Soubor vysvětlení zadávací dokumentace č. 2

Rekonstrukce hygienických zařízení SPŠ stavební Brno

**Střední průmyslová škola stavební Brno, příspěvková organizace
Kudelova 1855/8, 662 51 Brno
IČ: 00559466**

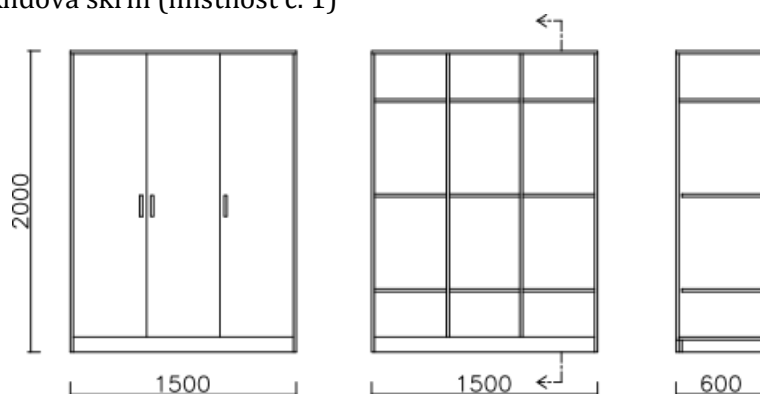
V každém ze sociálních zařízení jsou v současné době 2 okna. Jedno z oken by vždy mělo být měněno za menší s dozděním zbytku otvoru. Prosíme o specifikaci nového okna – rozměry jsou uvedeny ve výkazu výměr, nicméně bližší specifikace okna je zde chybná (uvedena shodná specifikace jako u sanitárních příček).

Zadavatel požaduje dřevěné okno s europrofilů, jednoduché, otevíravé a sklápěcí, zasklené termoizolačními dvojskly, neprůhledné, barva okrová (viz již vyměněná okna uliční fasády).

Uzamykatelná úklidová skříň (místnost č. 1)

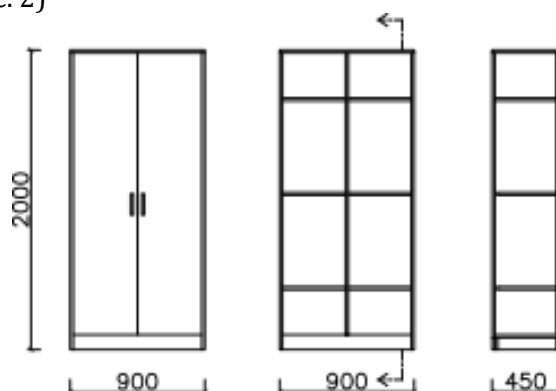
Shodná specifikace jako u sanitárních příček je ve výkazu výměr uvedena i u dodávek uzamykatelné úklidové skříňe a policové skříňe – prosíme o dodání správné specifikace (rozměry, materiál, dispozice skříňe...). Takto nelze nacenit.

Policová skříň s otevíracími dveřmi v šířce 150 cm a hloubce 60 cm pro univerzální použití a snadnou údržbu. Vyrobená ze zdravotně nezávadných materiálů, desky z dřevěných třísek lepených pryskyřicí a oboustraně laminované impregnovaným papírem tloušťky **18 mm, RAL 2003**. Dvířka opatřena panty s tlumením a uzamykatelná. **Nosníky polic** jsou kovové. **Výška 200 cm**. Vrtání otvorů pro nosníky polic po celé výšce skříňe - umožňuje **libovolné umístění polic**. Police jsou v barvě korpusu a zadní část skříňe z dřevovláknité desky vyrobené mokrou cestou, jednostraně povrchově upravené v bílé barvě, tl. 3 mm. **Skříňe je** určena k postavení zadní části ke zdi, zezadu není pohledová strana. Pro dosažení řádné stability skříňe, je v každé sekci pevně přikotvená vodorovná příčka.
